Additif 106 – Règlement ONU n° 107

Révision 6 – Amendement 9

Complément 9 à la série 06 d'amendements – Date d'entrée en vigueur : 25 septembre 2020

Prescriptions uniformes relatives à l'homologation des véhicules des catégories M₂ et M₃ en ce qui concerne leurs caractéristiques générales de construction

« Figure 31

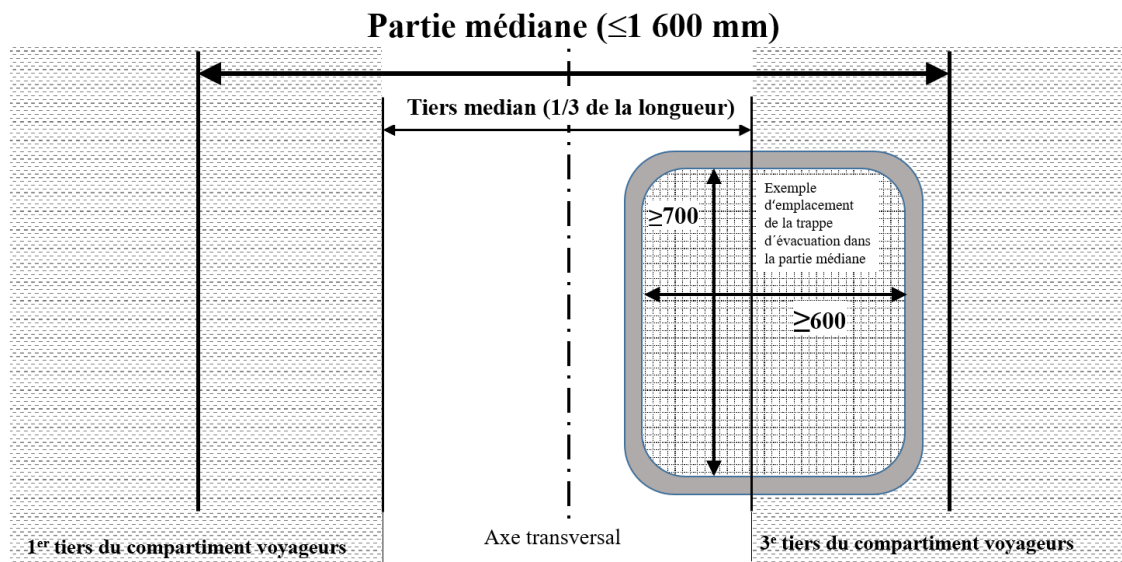
Annexe 4, après la figure 30, ajouter une nouvelle figure 31, libellée comme suit :

Emplacement de la trappe d'évacuation autorisé pour les compartiments voyageurs très courts dont la partie médiane a une longueur inférieure à 1 600 mm

(Voir par. 7.6.2.9 de l'annexe 3)

« 7.6.2.9 Pour les véhicules des classes A et B, les trappes d'évacuation doivent être disposées comme suit :

- a) S'il n'y en a qu'une, elle doit être située dans le tiers médian du compartiment voyageurs. Dans le cas des véhicules dont le compartiment voyageurs est très court, la trappe peut être placée dans la partie médiane de ce compartiment ; cette partie médiane doit être répartie en deux moitiés égales, dans le sens de la longueur, de part et d'autre de l'axe transversal du compartiment, et sa longueur ne doit pas excéder 1,6 m, comme le montre la figure 31 de l'annexe 4 ;
- b) S'il y en a deux, elles doivent être séparées par une distance d'au moins 2 m mesurée entre les bords les plus proches des ouvertures parallèlement à l'axe longitudinal du véhicule. ».
